令和4年4月28日
国立研究開発法人
日本原子力研究開発機構
敦賀事業本部

新型転換炉原型炉ふげんの廃止措置計画等の変更認可申請について

ふげんの廃止措置計画変更認可申請について

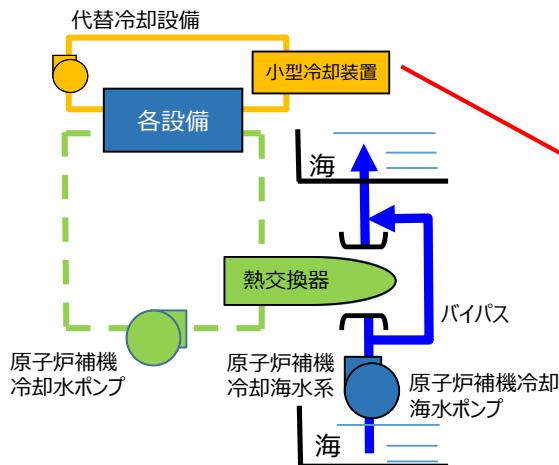
- ・廃止措置計画に基づき原子炉補機冷却系統の設備の変更および所内電源の受電系統の変更に着手するため、変更後の設備の具体的な仕様等を追加する。

- ・所内の各設備を一括して冷却する原子炉補機冷却系統を廃止し、代替冷却装置として設備毎の個別の小型冷却装置を設置することとしている。
- ・今回、具体的な設備として、クーリングタワー型3基とモバイル型2台を設置すること、およびその冷却能力等の仕様を追加する。

- ・所内電源の受電先を275kV系から77kV系に切り替えることとしている。
- ・今回、77kV系統から受電した状態の所内電力の評価等を追加するとともに、275kV系を使用せず77kV系を常時受電とする運用等を追加する。

①代替冷却設備の概要

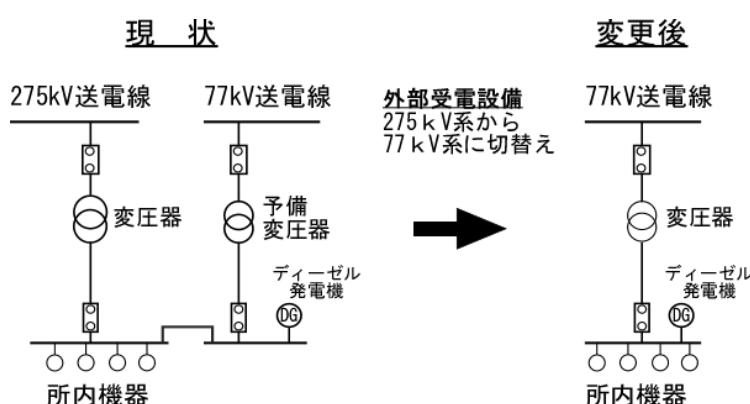
- ・冷却をする設備が減少していることから、原子炉補機冷却系を設備毎の小型冷却装置に変更
- ・熱量が比較的大きい設備は、クーリングタワー型
熱量が小さい設備はモバイル型の冷却装置を設置

幅:約2.2m
長さ:約3.6m
高さ:約2.8m

幅:約0.6m
長さ:約0.8m
高さ:約1.4m

蒸発濃縮器復水器用 2基
中央制御室換気系冷凍機用 1基

使用済燃料貯蔵プール循環ポンプ用 1台
廃棄物処理設備ポンプ用 1台
